CONCEPTO TECNICO No. CT- 4026 de 2004

Revisión de Estudio Particular de Respuesta Local de Amplificación de Ondas Sísmicas Artículo 7 - Decreto 074 de 2001

ENTIDAD SOLICITANTE:	Ingeniero Alfonso Martín C. Curaduría Urbana No. 4
LOCALIDAD:	Suba
BARRIO:	Mazurén
PROYECTO:	**Urbanización Mazurén II Sector**
UPZ:	El Prado 19
TIPO DE RIESGO:	Sísmico
FECHA DE EMISION:	Septiembre 20 de 2004

Figura 1 Localización de Proyecto Urbanización Mazurén II Sector

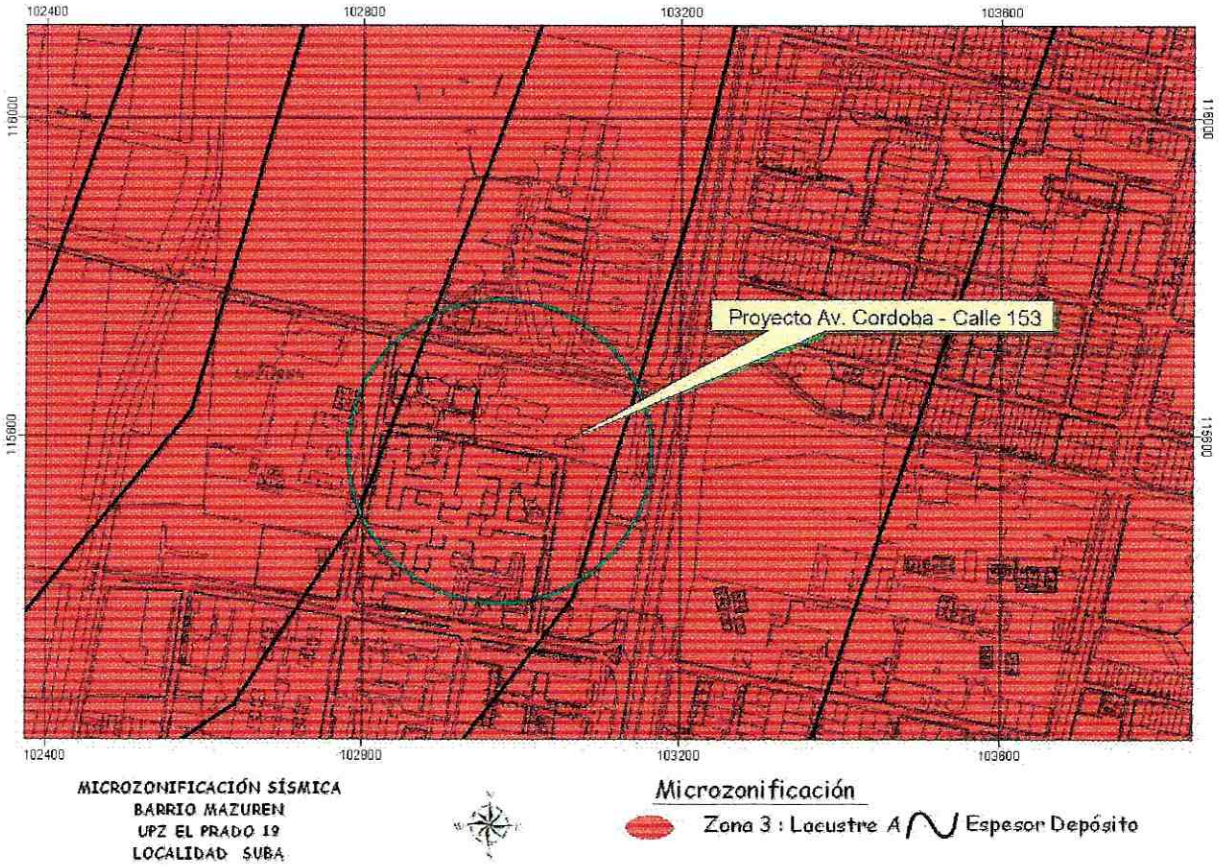
En el Apéndice C del informe se define la localización del proyecto de acuerdo con el mapa de Microzonificación Sísmica de Bogotá, ubicándolo en la Zona 3 Lacustre A. Esta ubicación esta de acuerdo con el Decreto 074 de 2001 (Figura 1 del presente concepto técnico).

Figura 2 Perfil de Velocidades de Onda, Vs, utilizado para los Análisis de Respuesta

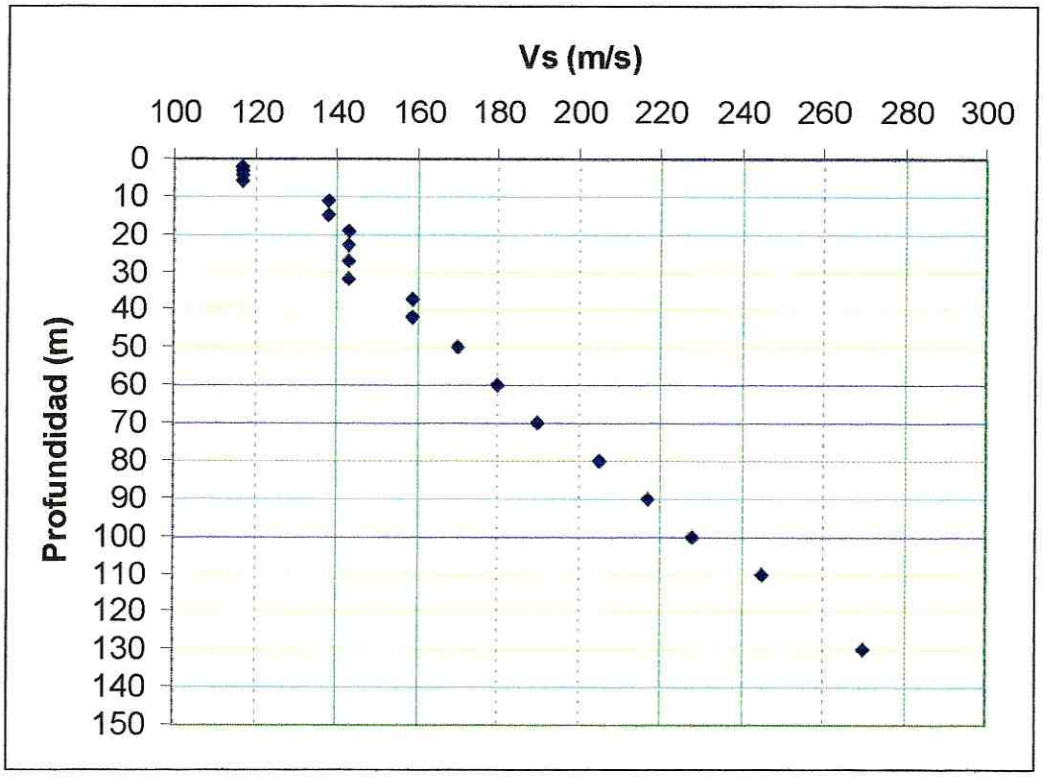
Se hizo un ensayo de Down-Hole hasta 39 m de profundidad, del que se define un perfil con cuatro (4) valores de la velocidad de onda, Vs.

Para los suelos de 39 a 130 m de profundidad se utilizaron las propiedades reportadas en la Microzonificación Sísmica de Bogotá para suelos de plasticidad baja (IP entre 20 y 60). Los valores de Vs se extrapolaron en profundidad aparentemente considerando un aumento en Vs por efecto del mayor confinamiento. En la Figura 2 del presente concepto se observa que la extrapolación realizada es aproximadamente lineal con la profundidad. Esta suposición podría sobrestimar los valores de Vs hacia la base del depósito, puesto

que Gmax y por lo tanto Vs no aumentan linealmente con el esfuerzo de confinamiento, en particular en un depósito normalmente consolidado con características de resistencia bastante homogéneas (Ver Figura 5 del informe, en donde se observa un incremento en resistencia aproximadamente lineal con la profundidad).

Por otra parte, los valores de Vs entre 10 y 35 m de profundidad tampoco son coherentes con el perfil de resistencia presentado en la Figura 5 del informe.

Estas observaciones hacen que el modelo de subsuelo asumido no corresponda necesariamente al real, desde los puntos de vista de propagación de ondas, respuesta sísmica y espectros de respuesta.

Figura 3 Espectro propuesto y espectros de Microzonificación Zona 3

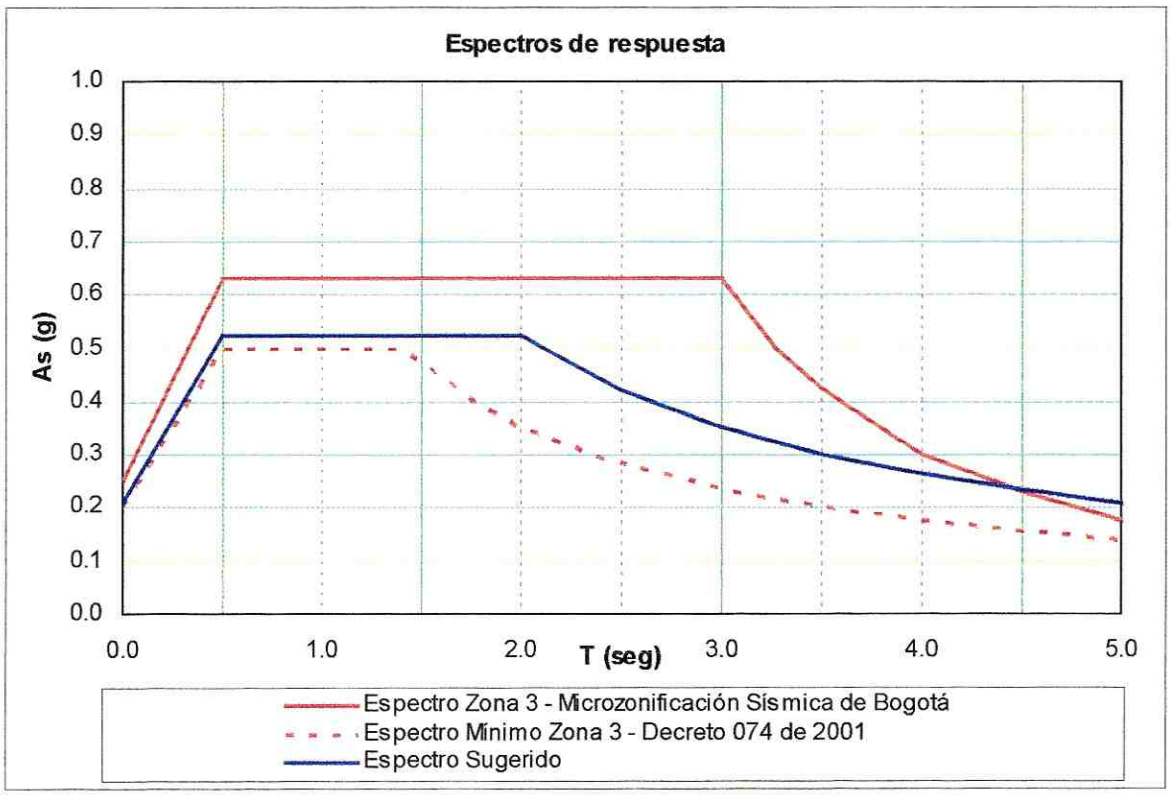
Después de revisar el espectro de diseño propuesto, el estudio cumple con este requerimiento como se puede apreciar en la Figura 3 de este concepto. Sin embargo, la validez de los espectros de respuesta en superficie está condicionada a aclarar las inconsistencias y dudas planteadas sobre el espesor y la consistencia de los estratos de suelo y sobre los parámetros dinámicos utilizados en el análisis de la respuesta dinámica
